Vorhabenbezogener Bebauungsplan KRV725

"Riegel und Reiter auf dem Ringelberg"

Abwägung

Prüfung der im Verfahren abgegebenen Stellungnahmen

Abb. 1: Regionalplan Mittelthüringen, Karte 2-4 Sicherung des Kulturerbes (Auszug), Schutzbereiche für die Kulturerbestandorte, 09/2019

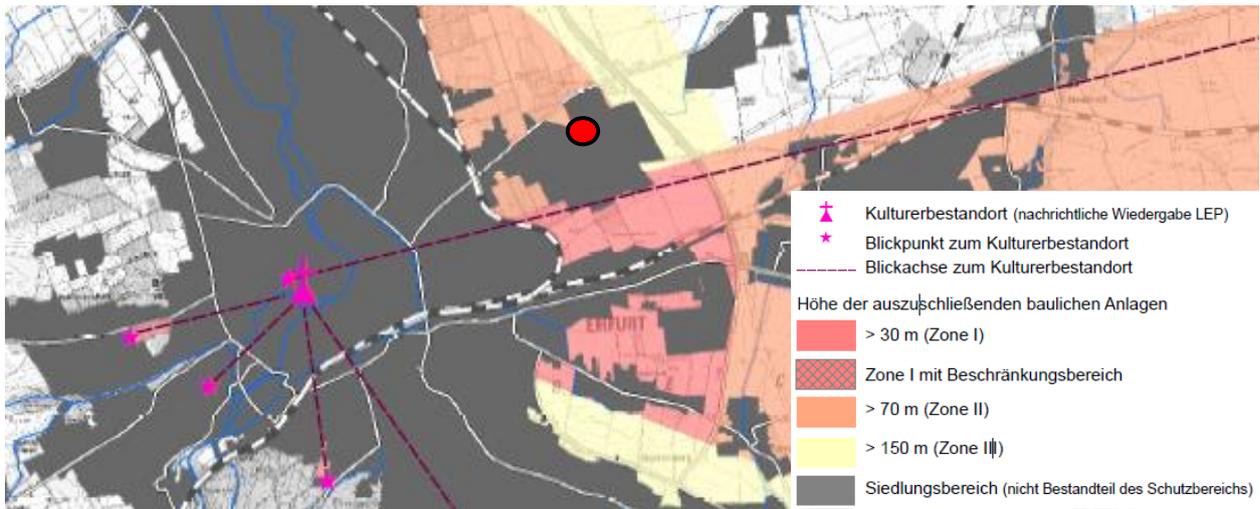
In Z 1.2.3 LEP wurde für den Kulturerbestandort Dom und Severikirche ein Umgebungsschutz geregelt, der nach dem 1. Entwurfs des Regionalplans Mittelthüringen (E-RP-MT) konkretisiert werden soll (vgl. Z 2-2 im E-RP-MT zum Kulturerbestandort KES-5). Nach Aussage der Vorentwurfsunterlagen soll in dem Plangebiet "mit Aussicht auf die Stadt mit Türmen und Dom" eine „Hochpunktentwicklung“ realisiert werden. Im Rahmen der Entwurfserarbeitung ist zu prüfen, ob die beabsichtigte Baurechtschaffung des Vorhabens mit den o.g. raumordnerischen Vorgaben gegeben ist.

Wie aus der Abbildung 1 (Auszug aus der Karte 2-4 Sicherung des Kulturerbes, Schutzbereiche für die Kulturerbestandorte Regionalplan Mittelthüringen, 09/2019) ersichtlich wird, befindet sich das geplante Vorhaben nicht in einer der Blickachsen zum Kulturerbestandort Dom und Severikirche. Das Gebäude soll durch eine bauliche Hochpunktentwicklung an östlichen Einfahrt in die Landeshauptstadt Erfurt eine qualitätvolle Landmarke setzen. Die geplante

Höhe von ca. 26,5 m („Reiter“) bleibt weiter unter den in der Zone II maximal zulässigen 70 m. Das Vorhaben entspricht diesbezüglich den raumordnerischen Vorgaben.

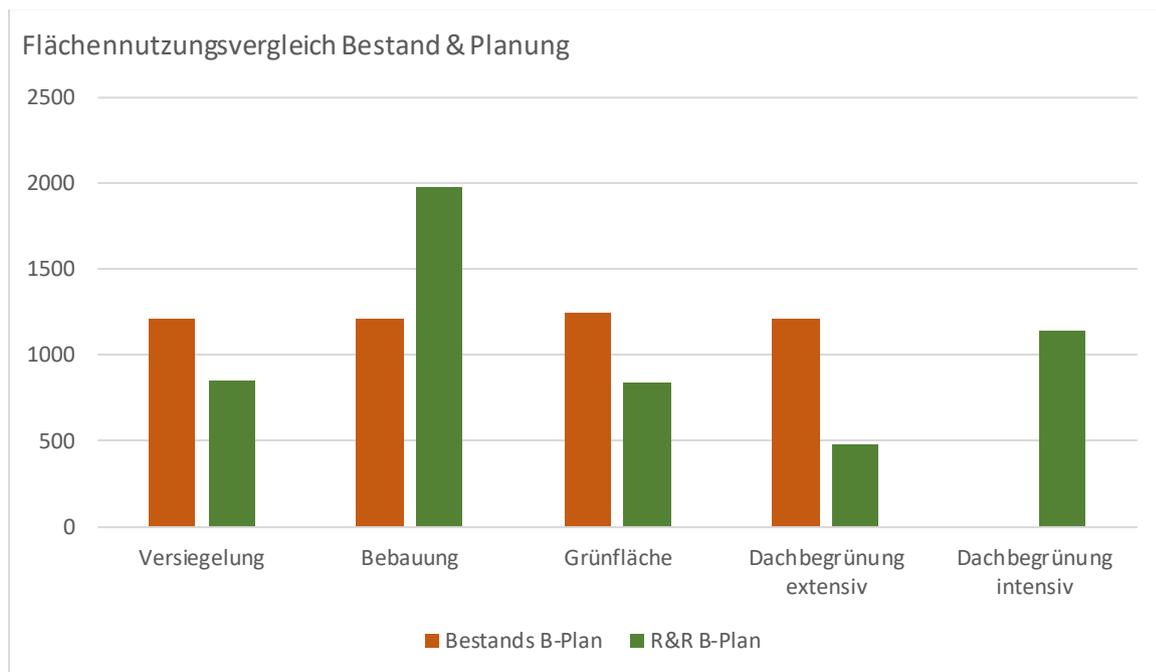
Eine Gegenüberstellung der Flächennutzungen gemäß rechtswirksamen B-Plan EFN083 und dem Vorhabenbezogenen Bebauungsplan zeigt, dass die Versiegelung durch Bebauung und Erschließung im KRV725 um ca. 405 m² höher liegen (so viel größer ist das Bau Feld) – dafür ist allerdings der Anteil an extensiver Dachbegrünung gleich hoch und beim KRV725 kommen noch über 1.100 m² intensiv begrünte Dachflächen hinzu.

Punkt 20 Keine qualitätsvolle Ergänzung der bestehenden Bebauung

In der Stadtratsvorlage wird folgendes irreführend behauptet: "die vorhandene Bebauung des Gewerbeareals an der Leipziger Straße, das vorrangig Nahversorgungsfunktionen übernimmt soll baulich und funktional qualitätsvoll ergänzt werden".
